## 改善箇所説明図 (2007-2009年式 FRR90, FSR90)

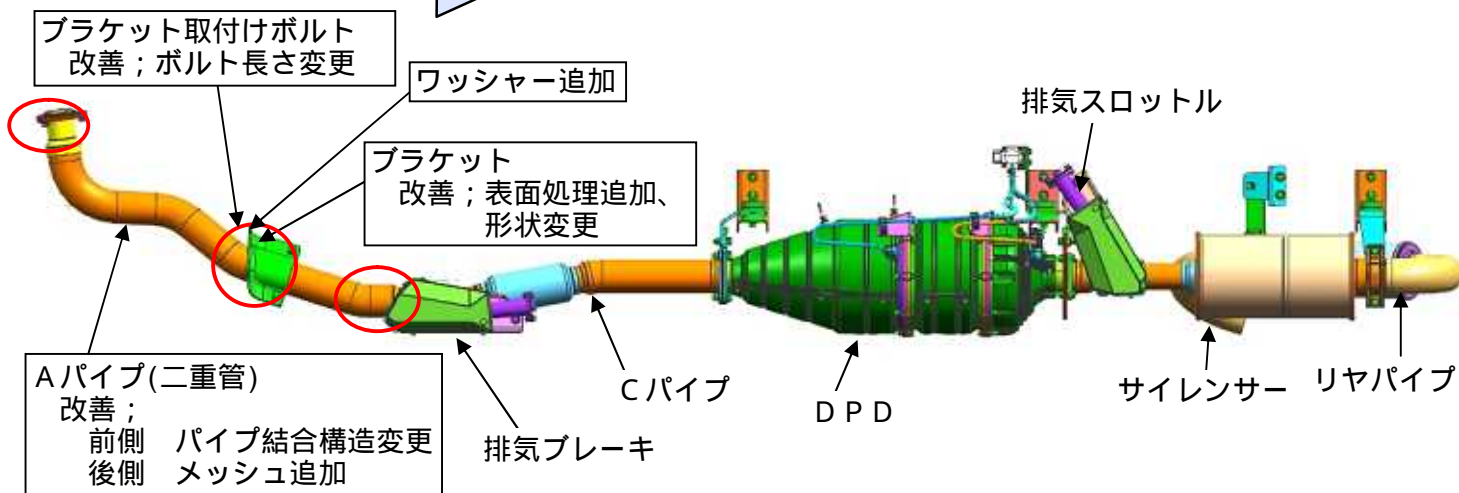
印 基準不適合発生箇所

中型トラックにおいて、排気管の構造が不適切なため、エンジン回転による共振、および冷熱の繰り返しにより排気管に過大な入力が発生し、排気管、排気管ブラケット、クランプ等に亀裂が生じることがある。そのため、そのままの状態で使用を続けると、最悪の場合、騒音が増大するおそれがある。

全車両、排気管、排気管ブラケット、クランプを対策品に交換する。尚、対策部品の準備に時間を要し、車両型式毎に不具合発生箇所が異なるため、不具合件数の多いものから恒久対策を行う。  
暫定対策; 排気管周辺より異音が発生している等、異常を感じた場合には点検を行い、不具合部位に亀裂が確認された場合は、新品に交換または修理を行う。  
恒久対策開始時期(予定) 2014年7月

識別 : 恒久対策済車には、バッテリーボックス前側フレームに水色シールを貼付する。  
暫定対策済車には、バッテリーボックス前側フレームに黄色シールを貼付する。  
注 :  は、措置する部品を示す。
